図 2 - 7 ヤマトシジミとマシジミの採取量の推移

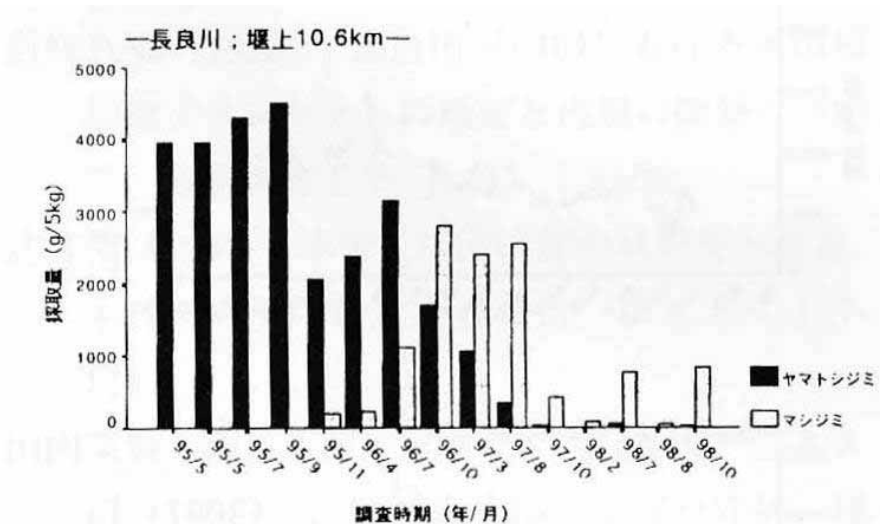
本委員会に水資源機構 (8 月 31 日資料) が示した堰下流でのシジミ類の漁獲資料は、漁獲努力、例えば一定の漁獲を挙げるのに要する時間等との関連が解析されておらず、現段階では、これによって、河口堰とシジミとの関係性を評価することはできない。現時点では、入手可能なデータとして、しじみプロジェクト・桑名 (1996) が主張する堰上流での個体数密度の変動 (図 2-7) を用いて、判断せざるを得ない。

シジミ類の減少は、事業者による補償が行われたことでも明らかであるが、山内 (2010) の指摘する出水時の流出や埋没に加え、底質の細粒化、貧酸素状態の長期化等の堰の運用に伴う一連の環境変化の影響によるものと認められる。

図2・12 長良川下流域・上流域の汽水魚、回遊魚等の種数

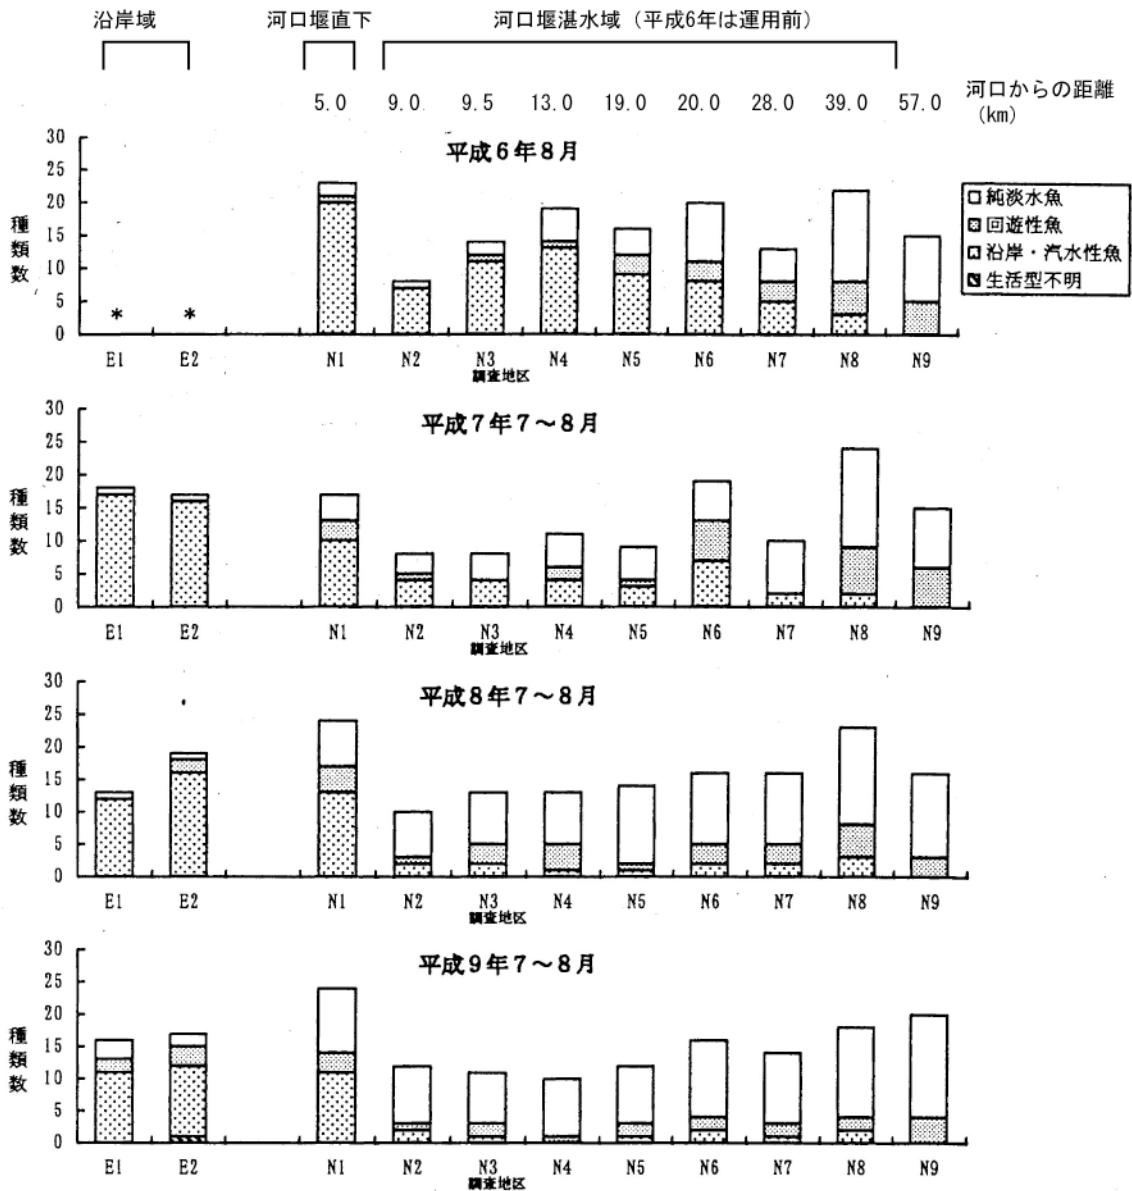
河口堰運用後の長良川下流域における汽水魚と回遊魚の種数の減少は、中部地方ダム・河口堰管理フォローアップ(堰部会)の報告でも示されており、平成 12 年次の報告書では河口から約 40 km 上流までの区間で河口堰運用後に汽水魚と回遊魚の種数が顕著に減少したことが示されている(図 2 - 11)。このことから、向井・古屋(2010)は、河口から 5km 付近に建設された河口堰によって、長良川の汽水域生態系の 87.5% (= 35km / 40km) が失われたと試算している。

図 2 - 1 3 6km および 7km 地点の河床横断形状の変化

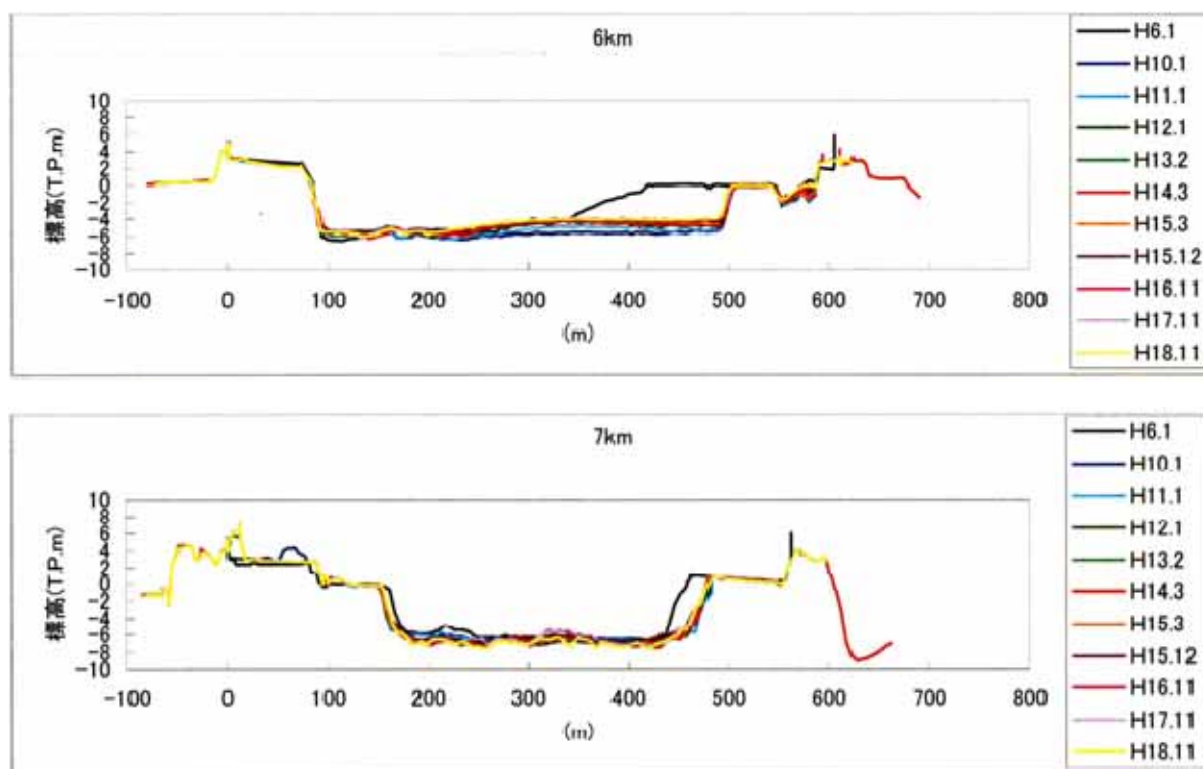
山内が比較データとして用いた 1994（平成 6）年の植生図にみられた 6 km 付近の相当に広い植生域は、堰の運用後に掘削された可能性がある。河床横断形状の変化（図 2 - 13）と比較すると、1994 年 1 月時点では確かに左岸からの距離 400m から 550m 辺りまでに広い高水敷（寄り州）が残っているが、その後掘削され、幅約 50m になっている。

図3 - 1 木曽川水系年降水量の経年変化

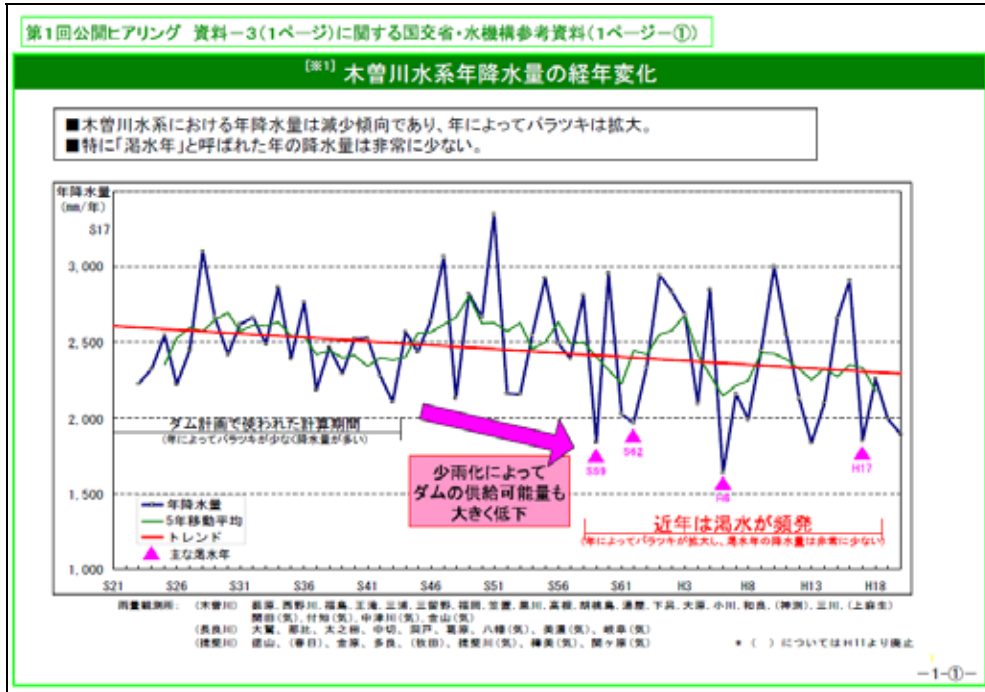
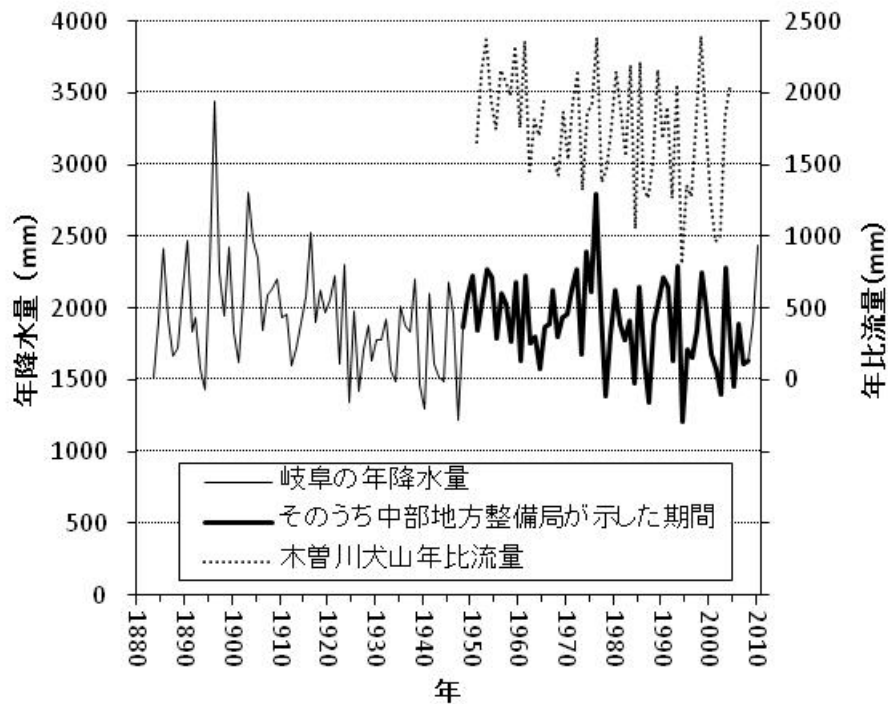
国交省の資料では近年の木曾川水系における年降水量の低下がダムの供給可能量の低下をもたらしていると書かれてある（図 3 - 1）。さらに愛知県企業庁の説明資料も少雨化傾向を前提とした説明をしている。

国交省が図 3 - 1 で提示した期間は、観測データを用いることができる過去 130 年間の年雨量を示した図 3 - 2 から、「雨が多い期間から雨が少ない期間に移行するタイミング」（蔵治、2011）を意図的に切り取ったものとする解釈も可能である。

これらのことから、国交省として、現状が少雨化傾向にあること、及び将来にわたっての年降水量の減少傾向を、図 3 - 1 によって説明することには、明らかに無理がある。

図3-1、図3-3を見て、実際に少雨化や河川流量の減少が生じているように見えるのは1990年代以降になってからである。それ以前を少雨化、河川流量の低下で説明するのは難しい。また、木曽川水系の降雨メカニズムや降雨と河川流量の定量的メカニズム等の科学的解明等も明らかにされていない。そうすると、現在の少雨化、河川流量の低下傾向が今後も続くと説明することはできない。

図3 - 3 木曽川成戸地点流量の推移(5年移動平均)

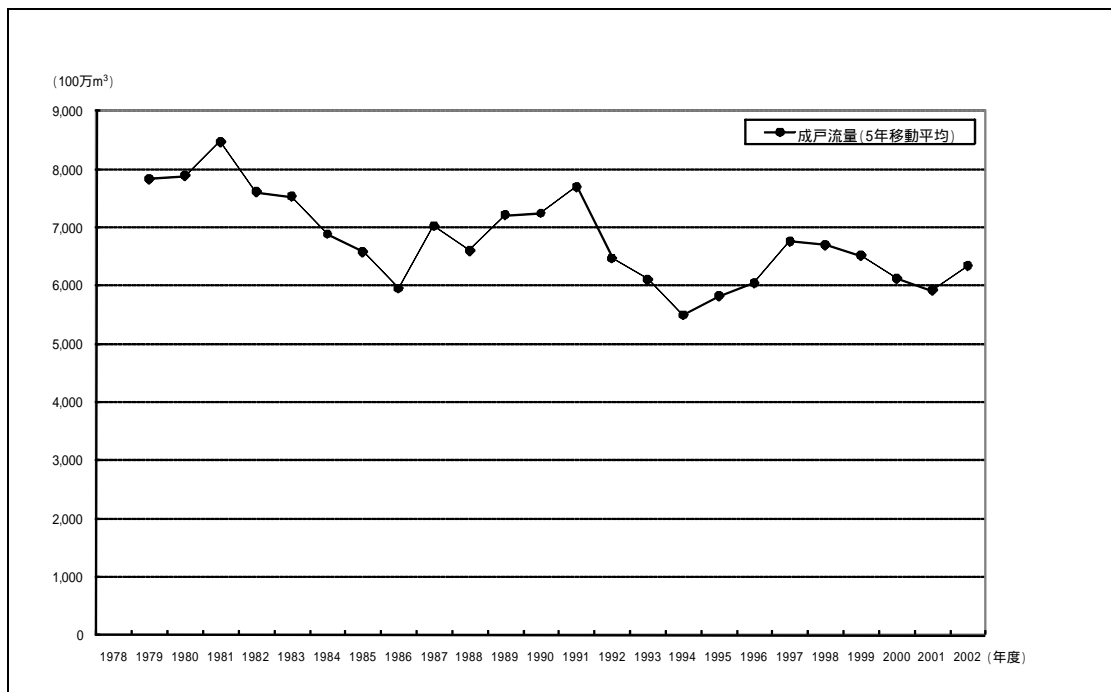
図3 - 3は木曽川成戸地点の河川流量の推移(5年移動平均)を過去25年間(1978年~2002年)にわたって見たものである。このグラフによれば、この間、河川流量は明らかに減少していると言える。また図3 - 2には、木曽川犬山地点の河川流量の推移が示されているが、やはり、この間、減少していると言える。

ただ、図3 - 1と同じく、限られた期間のデータでしかないため、図3 - 3は、河川流量の減少傾向がいつから始まっていつ終わるのかを教えるものでもないし、将来にわたって流量が更に減少することを示すものでは決してない。

また、この間の河川流量減少傾向の原因も、近年の少雨化傾向によるものなのか、集水域の森林状態の変化によるものなのか、または別の要素も含めた複合的なものなのかについては、まだ明らかでない。

図4-7 浚渫によるピーク水位の低下

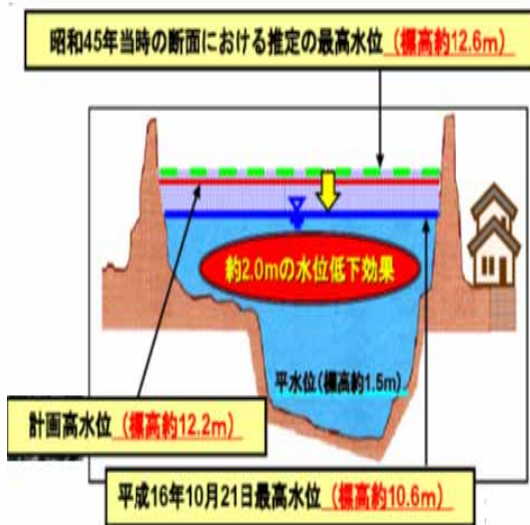
1970年（昭和45年）の河床と2004年（平成16年）の最高水位と比較して2mの水位低下効果があった（図4-7）。

ただし、なぜか、の図4-7では1970年（昭和45年）の河床と2004年（平成16年）の最高水位と比較し、の図4-8では1972年（昭和47年）の河床と1999年（平成11年）の実績水位と比較して、浚渫の効果を述べている。

一連の浚渫が1971年度(昭和46年度)から開始されていることから、28年間にわたる浚渫全体の効果を検討するために、その直前の1970年(昭和45年)時の河床形状を使ったとしても、地盤沈下および砂利採取による影響を明記していないことは誠実さを欠くと言わざるを得ない。浚渫前の河床として、図4-7では1970年(昭和45年)を用い、図4-8では1972年(昭和47年)の河床を用いるなど、整合性もとれていない。

図4-8 氾濫注意水位以上の継続時間の短縮

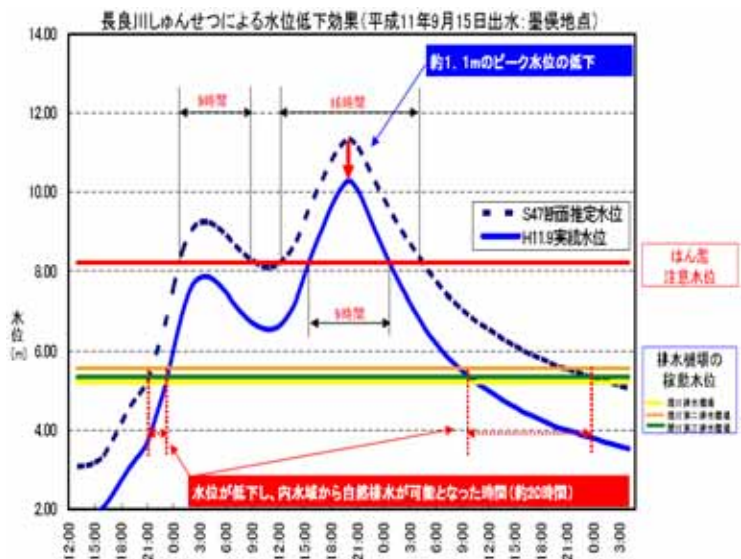
1972年（昭和47年）の河床と1999年（平成11年）の実績水位と比較して1.1mのピーク水位の低下と氾濫注意水位以上の継続時間の短縮があった（図4-8）。

図4-9 浚渫前後の水位比較

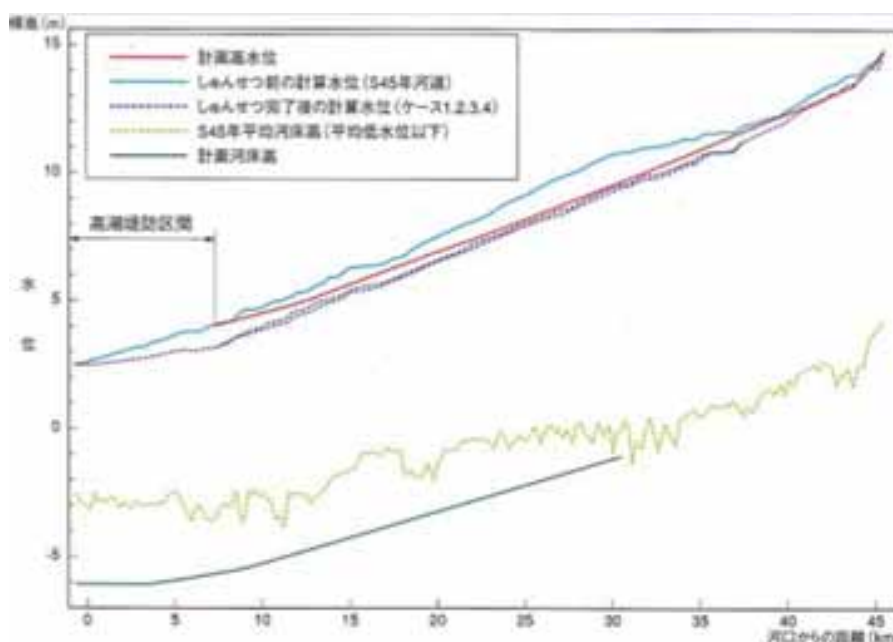
図4-9(浚渫前後の水位比較)では、計画河床にすれば、水位が計画高水位を下回ることが示されている。同じ基準で比較するならば、計画河床における計算水位を観測水位と比較して、所定の効果が得られているかを検証すべきである。河床が大きく変動している長良川について、河口堰本体着工後から現在までの間の浚渫の効果を示すのに、地盤沈下が進行中で河床がまだ高かったころの1970年(昭和45年)あるいは1972年(昭和47年)の河床を用いた計算水位を、実績降雨での観測水位と比較し、それをまるで河口堰本体着工後から現在までの間の浚渫の効果であるかのように、地盤沈下によるものも含んだ水位低下をすべて浚渫によるものであるかのように示していることは、長良川河口堰の必要性を過大にみせかけていることになり、不適切である。

長良川河口堰を必要としたような大規模な1988年(昭和63年)以降の浚渫の効果を評価するに当たっては、例えば浚渫工事の最終段階に近い1988年(昭和63年)時の河床形状ベースにして洪水の流下シミュレーションを行うことが、より適切である。仮にそうしたことを行えば、より低下した洪水水位が推算されると考えられる。

図 4 - 1 0 浚渫による塩水の遡上

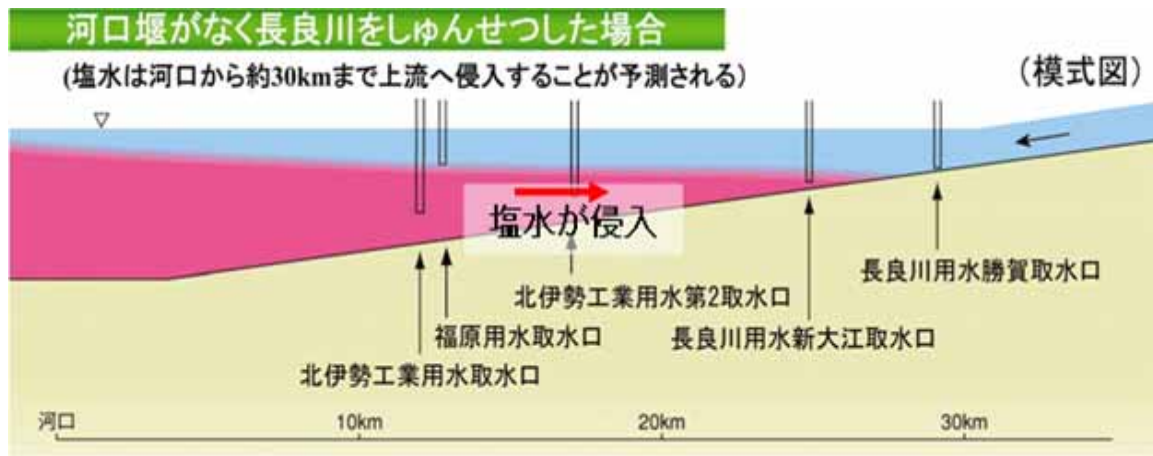
事業者側の当初の予測では、25km付近の塩化物イオン濃度は6,000mg/Lであった(長良川河口堰に関する技術報告, 1992)。事業者の模式図(図4-10)では、30km付近まで

事業者の示す模式図は、あくまで模式図であり、長良川の河床は模式図のようにはなっておらず、形状は不規則なうえ常に変化している。河口堰建設後も堆積物が既に蓄積しており、現在の河床の三次元的な構造に即して、塩水がどこまで遡上するかは不明である。

図4-13 1994年12月1~5日の調査時における塩分濃度

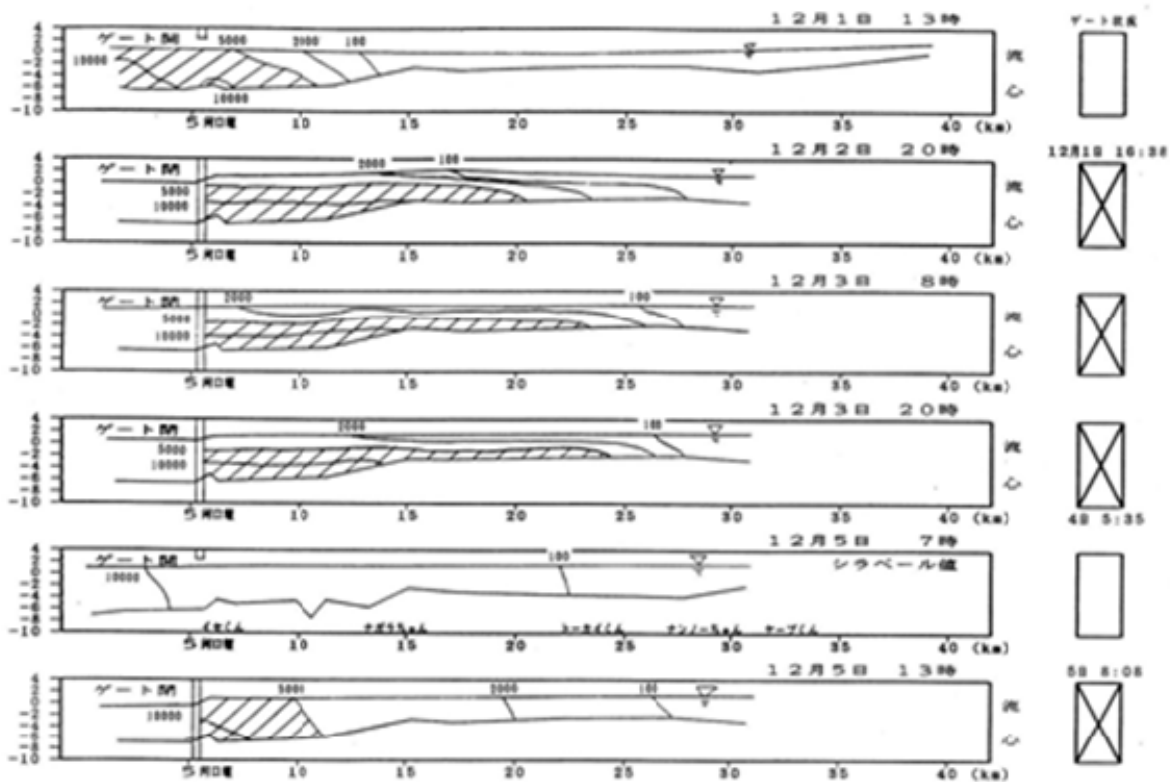
また、河口堰を運用する前(マウンドが浚渫されるよりも前)の1994年(平成6年)12月1~5日に行われた、堰塩分を残留させた状態でゲート操作を行った試験調査では、5000mg/lの塩化物イオン濃度を有する下層水の先端が25km近くまで、2000mg/lの塩化物イオン濃度の先端が27km近くまで達した(図4-13)。

この試験調査は、ゲートを閉め、人為的に堰の上流に水を貯めた状態で行われており、堰のない自然状態や、堰を全開した状態で、27km付近まで塩水が遡上することを実際に観測したわけではない。堰のない自然状態や、堰を全開した状態との最も大きな条件の違

いは、ゲートを閉めると堰上流に水がたまるため、塩水を押し流す流水の力が弱まることであり、そのために、塩水が上流まで遡上できた可能性がある。上から5枚目の図からは、ゲートを開けた後、遡上していた塩水がすべて押し流されたことがわかる。

この試験調査から、堰のない自然河川や、堰を全開した状態においても、流量が非常に小さい条件下では、流水が塩水を押し流す力が弱まり、マウンドがあった場合でも、塩水が27km地点まで達する可能性があることがわかった。これは、山内氏が32km 辺りまでヤマトシジミやイトメが多数見られていたと指摘されたことと符合する。ヤマトシジミが淡水域でも生息できることはよく知られているので、ここまで塩水が遡上していなかったことは否定できないが、普通にみられるためには、世代交代を繰り返すことのできる汽水環境が比較的近くにあったと考えられる。
